OFICIO ELECTRÓNICO

ORD. N° : 895
ANT. : PROYECTO DE DISEÑO DE CALZADAS, ESCALERAS, MUROS Y/O VEREDAS PARA DIVERSOS SECTORES DE LA CIUDAD DE ANTOFAGASTA, DEL PASAJE PLAYA ANCHA, DESDE CALLE LLANQUIHUE HASTA PASAJE LLANQUIHUE, ANTOFAGASTA.
MAT. : ENVÍA OBSERVACIONES A PROYECTO DE DISEÑO DE CALZADAS, ESCALERAS, MUROS Y/O VEREDAS PARA DIVERSOS SECTORES DE LA CIUDAD DE ANTOFAGASTA, DEL PASAJE PLAYA ANCHA, DESDE CALLE LLANQUIHUE HASTA PASAJE LLANQUIHUE, ANTOFAGASTA.
ADJ. : No Hay

Antofagasta, 25 marzo 2026

Cuadro N° 5: Verificación Escorrentía Superficial.

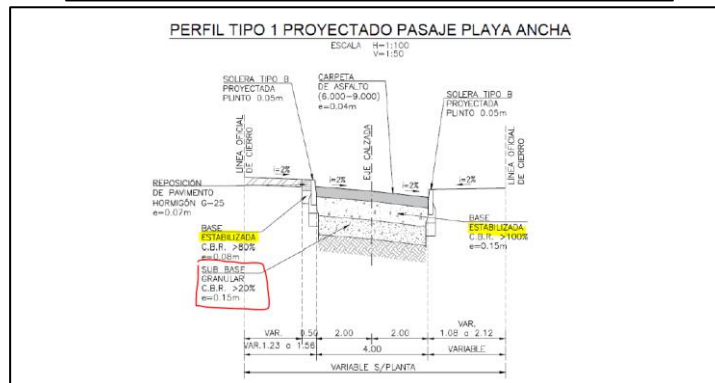
- 3.1. El análisis de las aguas lluvias debe considerar a lo menos 3 estaciones pluviométricas.
- 3.2. Adjuntar archivo Excel como anexo con el paso a paso del estudio de aguas lluvias correspondiente.
- 3.3. Para tormentas mayores se debe considerar el ancho inundado equivalente a la calzada completa, sin bombeo.

5.3. Diseño Geométrico

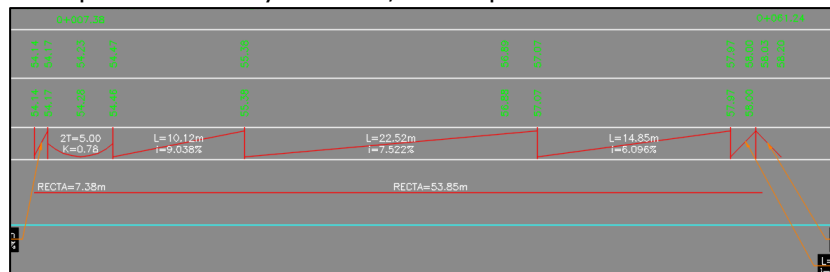
5.3.5. El encuentro Calle – Pasaje debe tener la pendiente de una acera. En este caso muestra un encuentro con curva vertical.

5.5. Perfil transversal

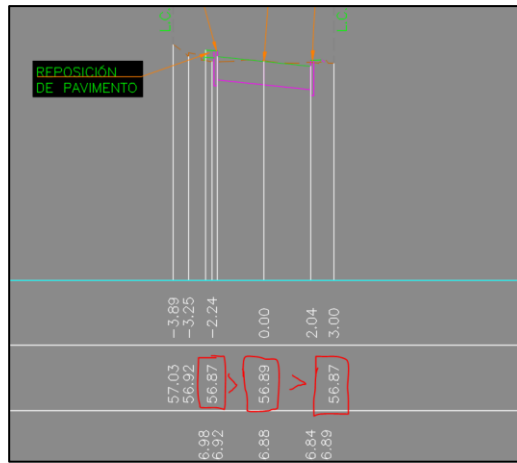
5.5.1. La cota del extremo derecho debiese ser mayor que la cota del eje.

5.5.2. Indicar a la derecha del cuadro con las cotas, el movimiento de tierra de cada perfil transversal.

5.5.3. Incorporar cuadro resumen con todo el movimiento de tierra.

5.6. Aguas Lluvias

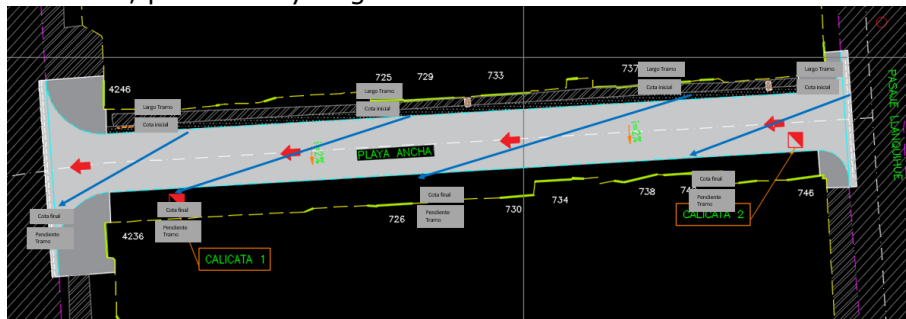
5.6.1. Mostrar cotas, pendiente y largo de cada tramo.
